**Domov pro seniory Skalka v Chebu, Americká 52,
Rekonstrukce a modernizace objektu – II. etapa**

Evidenční č. veřejné zakázky: Z2017-006625

VYSVĚTLENÍ ZADÁVACÍ DOKUMENTACI

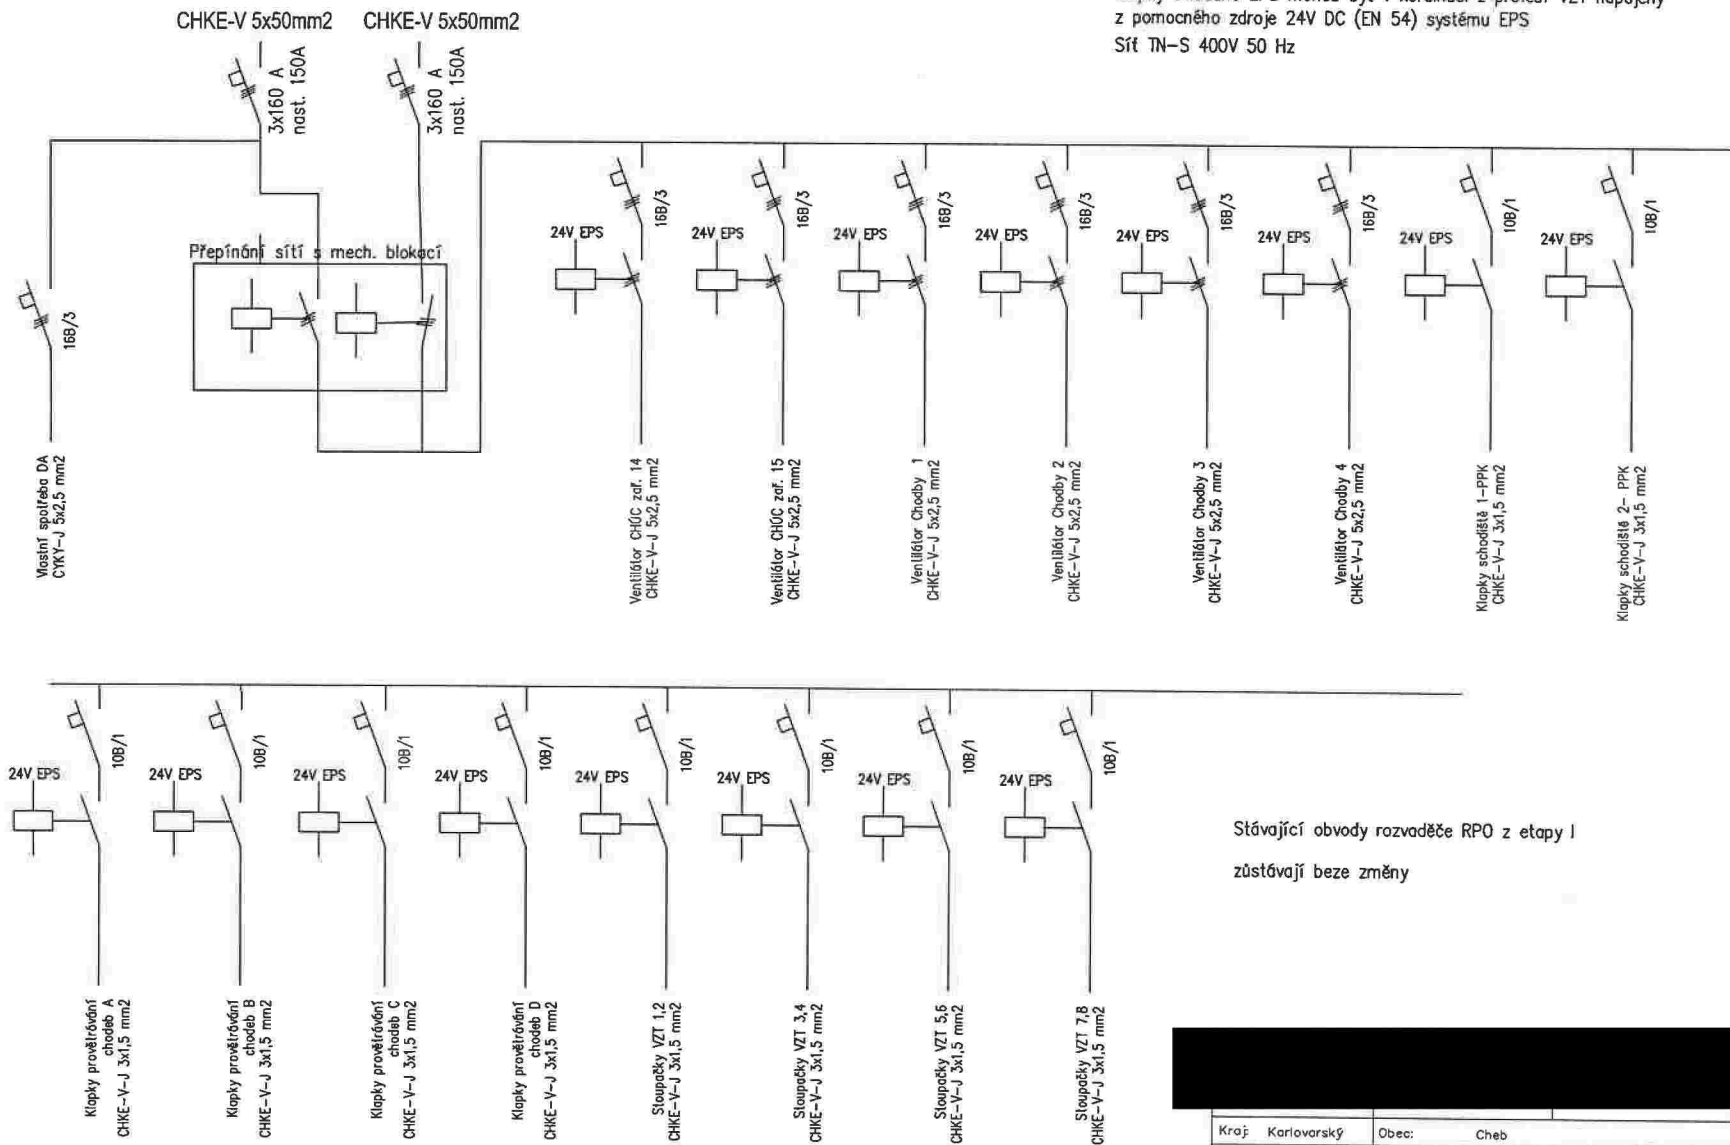
Prosím o dodání schémat rozvaděčů elektro silno i slaboproudých zařízení. Bez těchto výkresů nelze přesně ocenit dodávku, především u požárního rozvaděče.

Dle názoru zadavatele jsou rozvaděče pro ocenění dostatečně vyspecifikovány příslušnými položkami v Soupisu stavebních prací, dodávek a služeb s výkazem výměr a vývody v Projektové dokumentaci. Pro předejití nejasností při realizaci stavby poskytuje zadavatel přílohou tohoto vysvětlení zadávací dokumentace jednopólová schémata typových rozvaděčů.

Rozšíření stávajícího rozvaděče RPO v serverovně
 Klapky ovládané EPS mohou být v kordinaci z profesí VZT napájeny
 z pomocného zdroje 24V DC (EN 54) systému EPS
 Síť TN-S 400V 50 Hz

Stávající obvody rozvaděče RPO z etapy I
 zůstávají beze změny

Kraj: Karlovarský	Obec: Cheb
Investor: Domov pro seniory Skalka v Chebu, IČO 71175245, Americká 52, 35002 Cheb	
Název stavby: Domov pro seniory Skalka v Chebu rekonstrukce a modernizace objektu II	
Obsah výkresu: Silnoproudá elektroinstalace – Typový rozvaděč RB

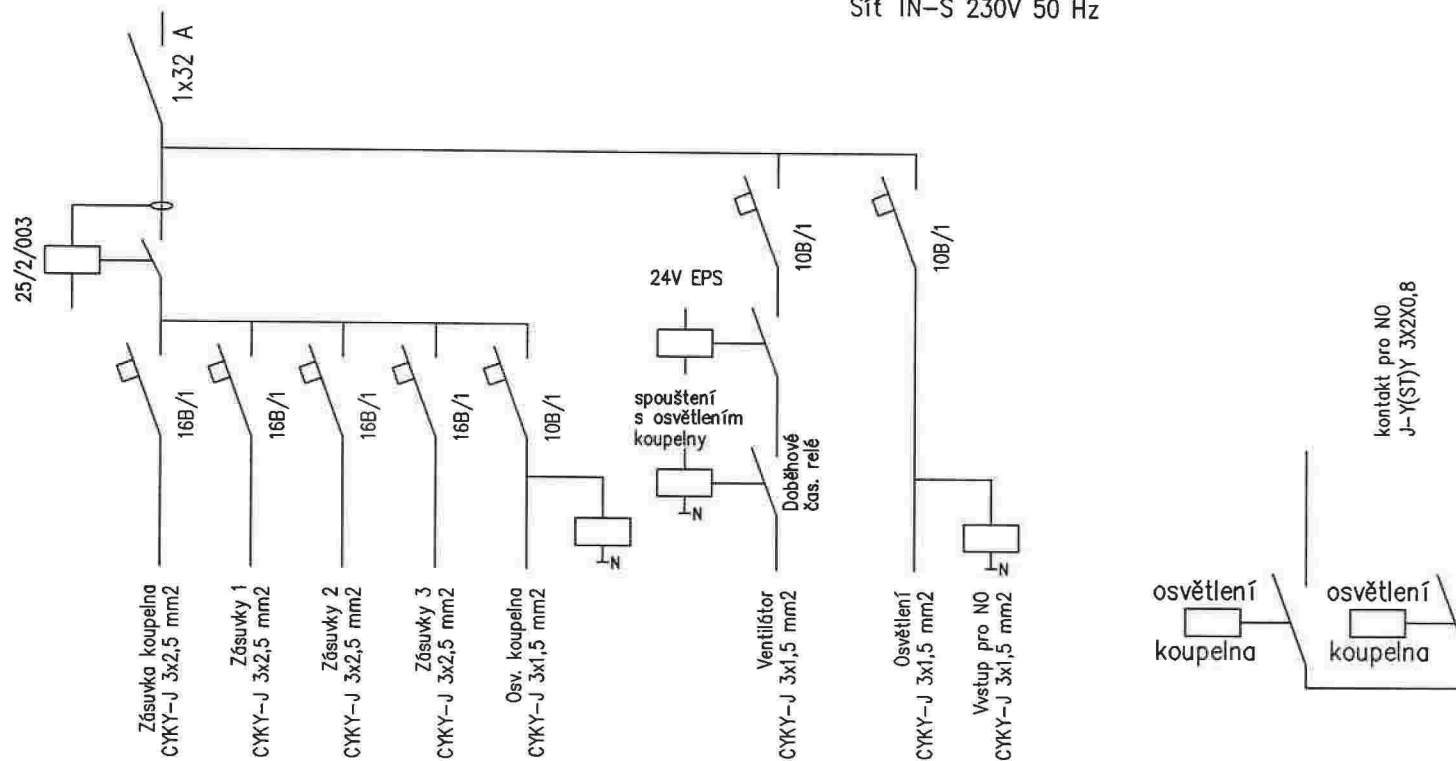
U podružných rozvaděčů není uvedeno, zda mají být pod nebo nad omítku, prosíme o doplnění.

Podružné bytové rozvaděče Rbyt budou v provedení pro umístění na povrch – nad dveřmi do bytové jednotky.

Plastový rozvaděč 18modulů, montáž na povrch
umístěný nad vstupními dveřmi do bytové jednotky
Síť TN-S 230V 50 Hz
